**INFORME DE VISITA DE CONTROL**  
**N° 041-2020-OCI/2684-SVC**

**VISITA DE CONTROL**  
**MUNICIPALIDAD PROVINCIAL DE PADRE ABAD**  
**PADRE ABAD, PADRE ABAD, UCAYALI**

**EJECUCIÓN DE LA OBRA: “AMPLIACIÓN Y MEJORAMIENTO  
DE LOS SERVICIOS DE AGUA POTABLE Y ALCANTARILLADO  
SANITARIO DE LA CIUDAD DE AGUAYTÍA Y CENTROS  
POBLADOS ALEDAÑOS, PROVINCIA DE PADRE ABAD –  
UCAYALI”**

## Fotografías n.º 3 y n.º 4, Caja distribuidora tipo 1, tipo 2 y tipo 3, y Caja de salidas de lagunas.

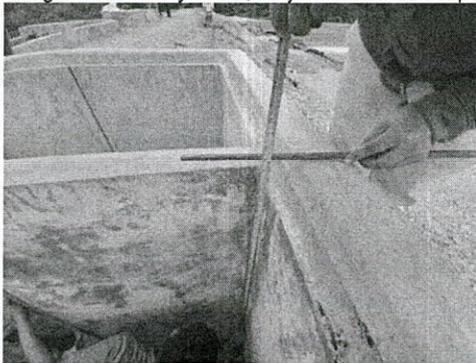
**Fotografía n.º 3.-** Vista isométrica de acabados y dimensiones de la partida de Caja distribuidora tipo 1, tipo 2 y tipo 3, y Caja de salidas y entradas de lagunas y cámara de cloración. Se observa que las partidas de trabajo ejecutadas, cuentan con acabados en general con fisuras superficiales tipo piel de cocodrilo, asimismo la altura del nivelando entre losa inferior terminados de las cajas de distribución, cajas de salida y entrada de las lagunas con la cota de plano clave de la tubería de entrada y salida de las cajas es de 2.5 cm superior a lo indicado en las especificaciones técnicas de los planos,

de otro lado los acabados superficial de la estructura debe estar libre de fisuras, lo cual conlleva que disminuya la durabilidad por las fisuras y que la prueba de nivelación (pendientes) y el caudal de entrada de aguas residuales sea menor debido la conexión de la tubería que está mal ubicado.

Fotografías n.º 5 y n.º 6, Caja distribuidora tipo 1, tipo 2 y tipo 3, y Caja de salidas de lagunas.

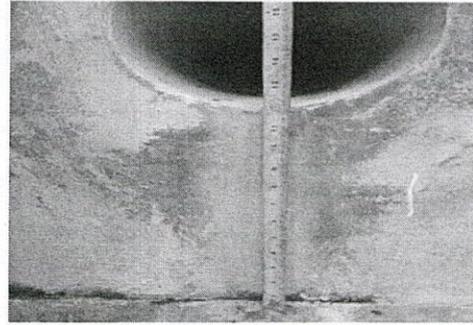
**Fotografía n.º 5.-** Vista isométrica de la Caja distribuidora tipo 1, tipo 2 y tipo 3, y Caja de salidas de lagunas y caja de cloración de la PTAR de la junta vecinal de Barrio Unido. Se observa las partidas de trabajo ejecutadas, que los acabados en general cuentan con fisuras superficiales tipo piel de cocodrilo siendo lo contrario a lo que indica las especificaciones técnicas del expediente técnico, donde dice que las estructuras deben estar libres de fisuras, así mismo en las entradas y salidas de las tuberías las cajas fueron perforados y se observa resanes por esta maniobra en las estructuras, afectando la durabilidad y funcionalidad del elemento estructural y disminuyendo su vida útil.

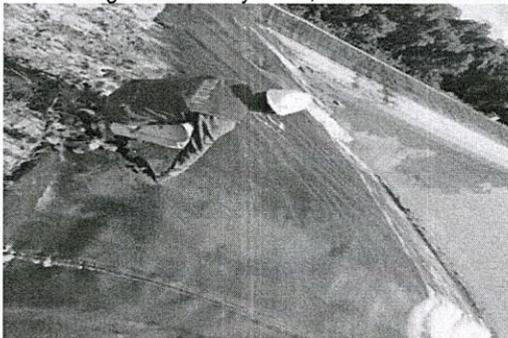
**Fotografía n.º 6.-** Vista isométrica de la Caja distribuidora tipo 1, tipo 2 y tipo 3, y Caja de salidas de lagunas y caja de cloración de la PTAR de la junta vecinal de Barrio Unido. Del mismo modo se observa variaciones de 1cm a 3cm de ancho, alto y largo en los muros, losas y distancias libres de cada elemento que lo compone con referencia a los planos y los alineamientos y nivelación de la tubería de entrada y salida de los elementos estructurales, siendo que estos difieren en 2.5cm superior a lo indicado en los planos, con el riesgo que el sistema no funcione por tener pendientes menores a lo indicado en los planos y como también disminuya la capacidad de ingreso y salida de los caudales de aguas residuales al cual fue diseñado.

Fotografías n.º 7 y n.º 8, Suministro e instalación de geo membrana en las PTAR.

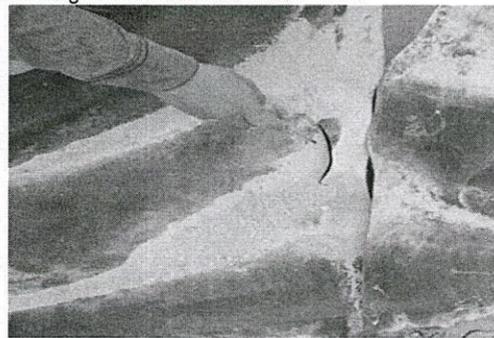
**Fotografía n.º 7.-** Vista isométrica de la partida de trabajo de suministro e instalación de geo membrana en la PTAR de la Junta Vecinal de Barrio Unido. Se observa las partidas de trabajo de obra ejecutadas de suministro e instalación de geo membrana, en las cuatro lagunas de estabilización, que aún no han finalizado los trabajos, toda vez que se observa que falta ejecutar las partidas de trabajo de las estructuras de ingreso y salida de la laguna primarias y secundarias, así mismo se observa que los taludes de los terraplenes conformados fueron lavados la capa superficial de material fino (arcilla) por las aguas de lluvia.

**Fotografía n.º 8.-** Vista isométrica de la partida de trabajo de suministro e instalación de geo membrana en la PTAR de la Junta Vecinal de Barrio Unido. Se observa que la geo membrana cuenta con cortes en la parte interior del elemento lo cual ocasionara que no cumpla con su finalidad de impermeabilizar las lagunas de la PTAR, ocasionando filtraciones de agua hacia el cuerpo del terraplén que conforman las lagunas .

Se expone a continuación el panel fotográfico de lo mencionado en el párrafo precedente:  
Fotografías n.º 1 y n.º 2, Cámaras de rejillas y buzones de PTAR.

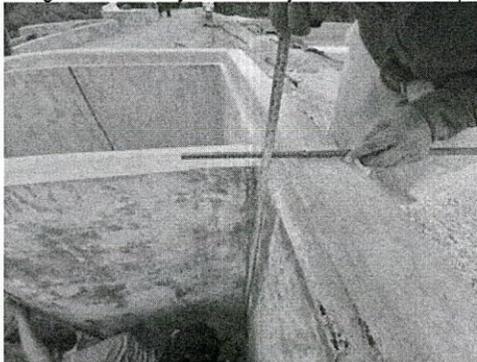
**Fotografía n.º 1.-** Vista isométrica de acabados y dimensiones de las partidas de trabajo de Cámaras de rejillas y buzones de PTAR. Se ha realizado trabajos de partidas mal ejecutados, toda vez que se observa deficiencias en el proceso constructivo en trazo y replanteo de la estructura, el nivelado de la losa inferior terminado de la cámara de rejillas, con la cota del plano clave de la tubería, que debe tener una altura igual al diámetro de la tubería, siendo lo contrario lo verificado en obra la altura es superior al diámetro de la tubería en 3cm y además los acabados exteriores e interiores de la partida de trabajo, cuentan con fisuras, perforaciones y resanes en los componentes de la estructura en la entrada y salida de las tuberías, lo cual afectará en la durabilidad y funcionalidad del elemento estructural disminuyendo su vida útil, siendo esto contrario a los lineamientos de los planos y especificaciones técnicas del expediente técnico.

**Fotografía n.º 2.-** Vista isométrica de acabados y dimensiones de las partidas de trabajo de Cámaras de rejillas y buzones de PTAR. Se observa que no se puso las rejillas de platina en la parrilla de la malla de acero en la losa inferior de la cámara de rejillas, la cámara de rejillas tiene un acabado en general semi pulido en la parte interior de paredes y fondo de losa, sin embargo en el expediente técnico manda un acabado pulido, asimismo, se observa que no se cuenta con las dimensiones y con las guías perimetrales para la colocación de las compuertas metálicas de control y vertederos sutor, del mismo modo se observa variaciones de 1cm a 3cm de ancho, alto y largo en los muros, losas y distancias libres de cada elemento que lo compone con referencia a los planos y no siguen una linealidad en los niveles topográficos, situación que ocasiona que disminuye la durabilidad y funcionalidad de las componentes con riesgo que colapse el sistema de la PTAR.

#### Fotografías n.º 5 y n.º 6, Tanque Imhoff y Lecho de Secado

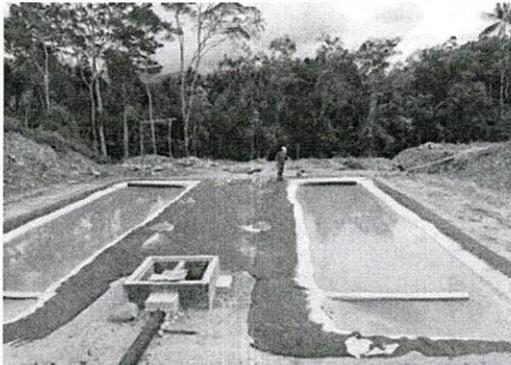
**Fotografía n.º 5.-** Vista isométrica de acabados y dimensiones de la partida de trabajo del Tanque Imhoff. Se observa las partidas de trabajo de los acabados en general que cuentan con fisuras superficiales tipo piel de cocodrilo, así mismo en las entradas y salidas de las conexiones con tuberías fueron perforados y se observa resanes por esta maniobra en las estructuras, porque los muros del citado Tanque fue vaciado monolíticamente sin dejar puntos para la conexión de la tubería en la entradas y salidas de aguas residuales en el Tanque Imhoff y del mismo modo se observa variaciones de 1cm a 3cm de ancho, alto y largo en los muros, losas y distancias libres de cada elemento que lo compone con referencia a los planos, en consecuencia disminuirá la durabilidad y funcionalidad del elemento estructural así como su vida útil al cual fue diseñado.

**Fotografía n.º 6.-** Vista isométrica de acabados y dimensiones de la partida de trabajo del Lecho de Secado. Se observa que se vienen realizando trabajos mal ejecutados en las entradas y salidas de las conexiones con las tuberías, toda vez que, los muros del lecho de secado fue vaciado monolíticamente sin dejar los puntos para la conexión de la tubería en la entradas y salidas de aguas residuales en el lecho de secado, por tal razón fueron perforados y se observa resanes por esta maniobra en las estructuras, disminuyendo la durabilidad y funcionalidad del elemento estructural así como su vida útil al cual fue diseñado.

Fotografías n.º 3 y n.º 4, Cámara de rejillas de la cámara de bombeo.

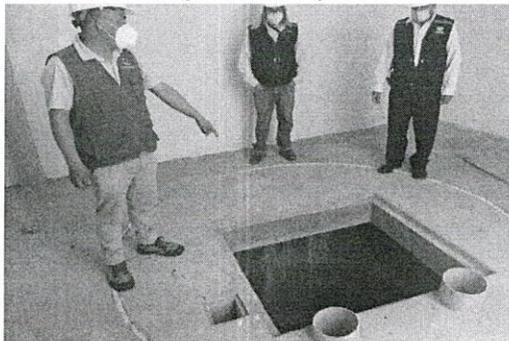
**Fotografía n.º 3.-** Vista isométrica de acabados y dimensiones de las partidas de trabajo de Cámara de rejillas de la cámara de bombeo. También se evidencio las partidas de trabajo ejecutadas de cámara de rejillas, que los acabados en general cuentan con fisuras superficiales tipo piel de cocodrilo, así mismo en las entradas y salidas de las tuberías de las cajas fueron perforados y resanados por mortero de concreto ocasionando que disminuya la vida útil del elemento estructural.

**Fotografía n.º 4.-** Vista isométrica de acabados y dimensiones de las partidas de trabajo de Cámara de rejillas de la cámara de bombeo. Se observa variaciones de 1cm a 3cm de ancho, alto y largo en los muros, losas y distancias libres de cada elemento que lo compone con referencia a los planos, es de indicar también que no cuenta con el pedestal de válvula de compuerta tipo cuchilla, rejilla de platina y escalera de gato

Fotografías n.º 1 y n.º 2, Cámaras de rejas y buzones de PTAR.

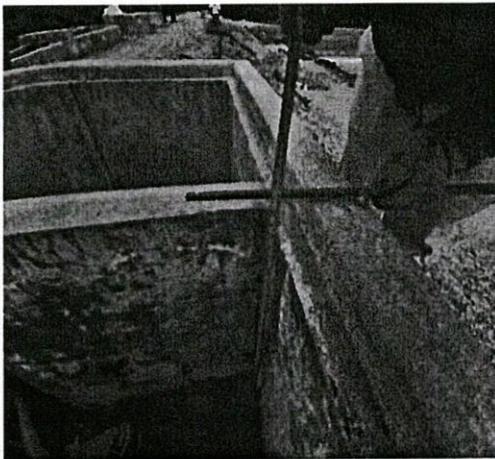
Se observa las partidas de trabajo de obra ejecutadas de cámara de rejas, del sistema de planta de tratamiento de aguas residuales de Barrio Unido, que no se puso las rejas de platina ni la parrilla metálica pero sin embargo la cámara de rejas tiene un acabado en general semi pulido en la parte interior de paredes y fondo de losa, así mismo falta colocar las compuertas metálicas de control y vertederos sutro en la cual se observa que no se cuenta con las dimensiones y con las guías perimetrales para la colocación de dichas partidas mencionadas, del mismo modo se observa variaciones de 1cm a 3cm de ancho, alto y largo en los muros, losas y distancias libres de cada elemento que lo compone con referencia a los planos y no siguen una linealidad en los niveles topográficos, y se observa trabajos de resane perforaciones de las estructuras para la colocación de las tuberías.

Fotografías n.º 5 y n.º 6, Caja distribuidora tipo 1, tipo 2 y tipo 3, y Caja de salidas de lagunas.

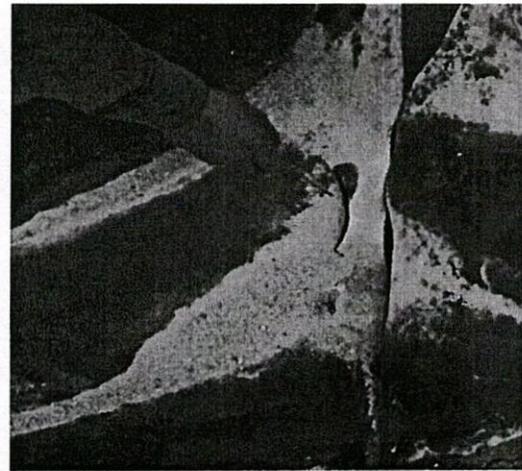
Se observa las partidas de trabajo de obra ejecutadas de Caja distribuidora tipo 1, tipo 2 y tipo 3, y Caja de salidas y entradas de lagunas y caja de cloración, que los acabados en general cuentan con fisuras superficiales tipo piel de cocodrilo, así mismo en las entradas y salidas de las tuberías las cajas fueron perforados y se observa resanes por esta maniobra en las estructuras, del mismo modo se observa variaciones de 1cm a 3cm de ancho, alto y largo en los muros, losas y distancias libres de cada elemento que lo compone con referencia a los planos.

Fotografías n.º 1 y n.º 2, Cámaras de rejas y buzones de PTAR.

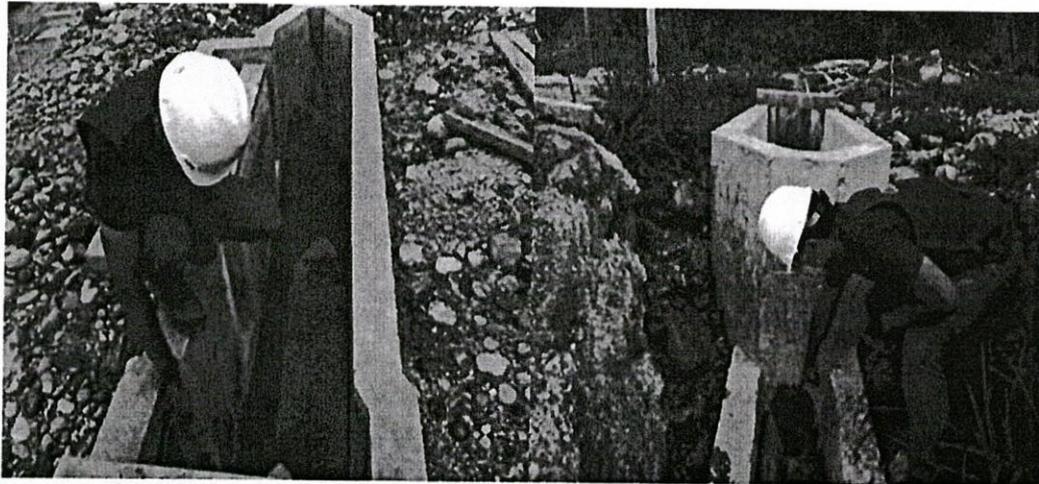
Se observa las partidas de trabajo de obra ejecutadas de cámara de rejas, del sistema de planta de tratamiento de aguas residuales de los Caseríos de Alto Shambillo, Érica, Libertad, Triunfadores y Emilio Barbaran, que no se puso las rejas de platina ni la parrilla metálica pero sin embargo la cámara de rejas tiene un acabado en general semi pulido en la parte interior de paredes y fondo de losa, así mismo falta colocar las compuertas metálicas de control y vertederos sutor en la cual se observa que no se cuenta con las dimensiones y con las guías perimetrales para la colocación de dichas partidas mencionadas, del mismo modo se observa variaciones de 1cm a 3cm de ancho, alto y largo en los muros, losas y distancias libres de cada elemento que lo compone con referencia a los planos y no siguen una linealidad en los niveles topográficos, y se observa trabajos de resane perforaciones de las estructuras para la colocación de las tuberías.

Fotografías n.º 3 y n.º 4, Caja distribuidora tipo 1, tipo 2 y tipo 3, y Caja de salidas de lagunas.

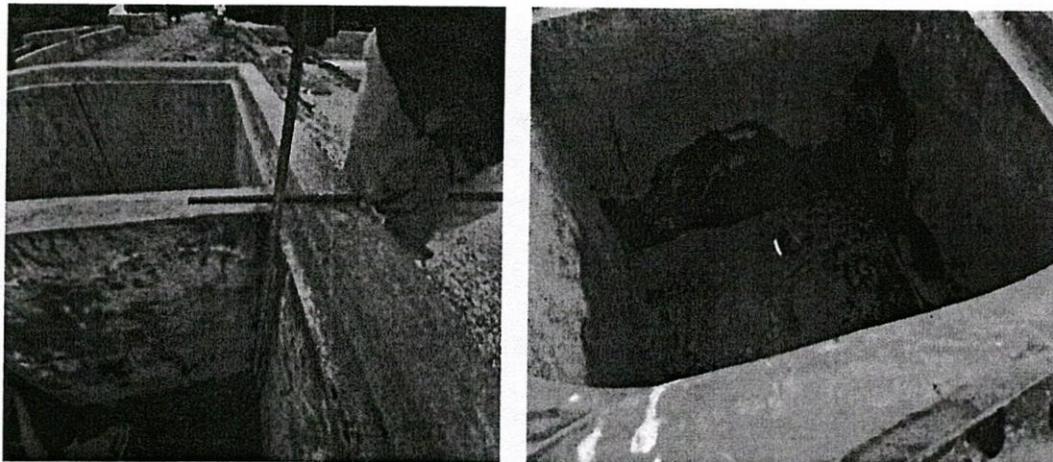
Se observa las partidas de trabajo de obra ejecutadas de Caja distribuidora tipo 1, tipo 2 y tipo 3, y Caja de salidas y entradas de lagunas y cámara de contacto de cloración, que los acabados en general cuentan con fisuras superficiales tipo piel de cocodrilo, así mismo en las entradas y salidas de las tuberías las cajas fueron perforados, del mismo modo se observa variaciones de 1cm a 3cm de ancho, alto y largo en los muros, losas y distancias libres de cada elemento que lo compone con referencia a los planos.

Fotografías n.º 5 y n.º 6, Tanque Imhoff y Lecho de Secado.

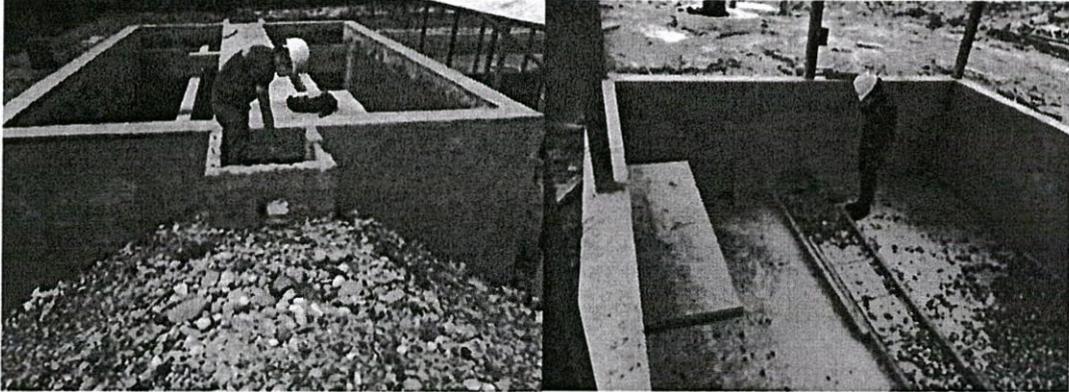
Se observa las partidas de trabajo de obra ejecutadas de Tanque Imhoff y Lecho de Secado, que los acabados en general cuentan con fisuras superficiales tipo piel de cocodrilo, así mismo en las entradas y salidas de las tuberías las cajas fueron perforados y se observa resanes por esta manobra en las estructuras, del mismo modo se observa variaciones de 1cm a 3cm de ancho, alto y largo en los muros, losas y distancias libres de cada elemento que lo compone con referencia a los planos.

Fotografías n.º 7 y n.º 8, Suministro e instalación de geo membrana en las PTAR.

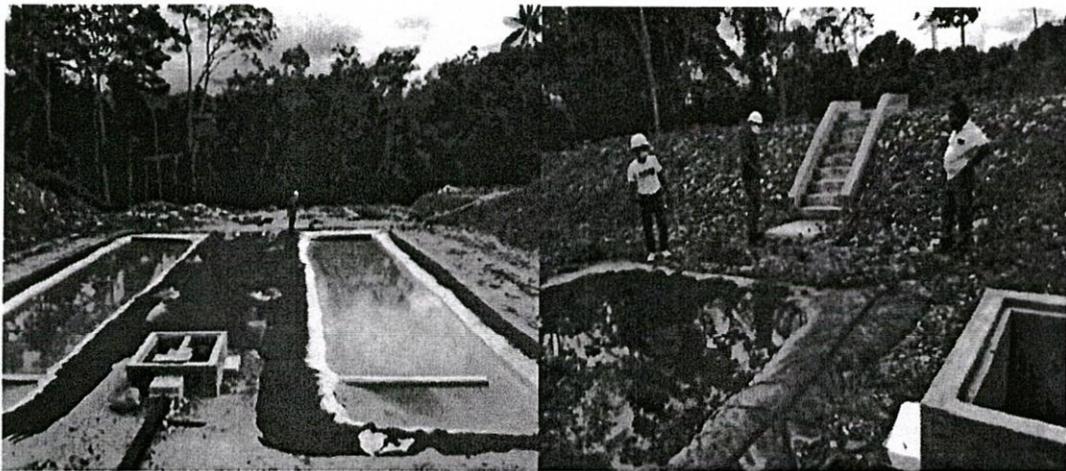
Se observa las partidas de trabajo de obra ejecutadas de suministro e instalación de geo membrana, en los Caseríos de Alto Shambillo, Érica, Libertad, Triunfadores y Emilio Barbaran construidas; la construcción de los terraplenes con material de préstamo y de corte en el sistema de planta de tratamiento de aguas residuales, así mismo se observa que los taludes de los terraplenes conformados fueron lavados la capa superficial de material fino (arcilla) por las aguas de lluvia.

Fotografías n.º 5 y n.º 6, Cámara de válvulas y la cámara húmeda.

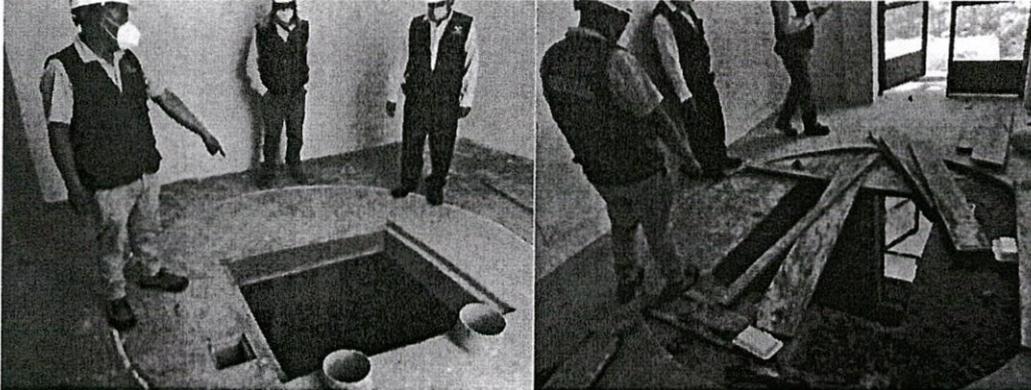
Además se constató que las partidas de trabajo ejecutadas de cámara de válvulas y la cámara húmeda, que los acabados en general cuentan con fisuras superficiales tipo piel de cocodrilo, así mismo en las entradas y salidas de las tuberías la cámara húmeda fueron perforados y se observa resanes en las estructuras, del mismo modo se observa variaciones de 1cm a 3cm de ancho, alto y largo en los muros, losas y distancias libres de cada elemento que lo compone con referencia a los planos.

Fotografías n.º 7 y n.º 8, Piso de cemento pulido y bruñado y losa superior de la cámara húmeda.

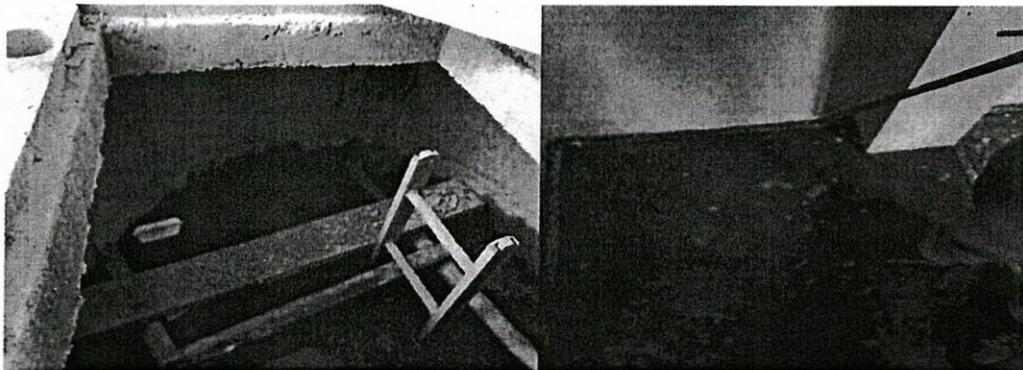
Finalmente, se observa las partidas de trabajo ejecutadas de piso de cemento pulido y bruñado y losa superior de la cámara húmeda, que los acabados en general cuentan con fisuras superficiales tipo piel de cocodrilo, así mismo en las entradas y salidas de las tuberías la cámara húmeda fueron perforados y se observa resanes por esta manobra en las estructuras, del mismo modo se observa variaciones de 1cm a 3cm de ancho, alto y largo en los muros, losas y distancias libres de cada elemento que lo compone con referencia a los planos.
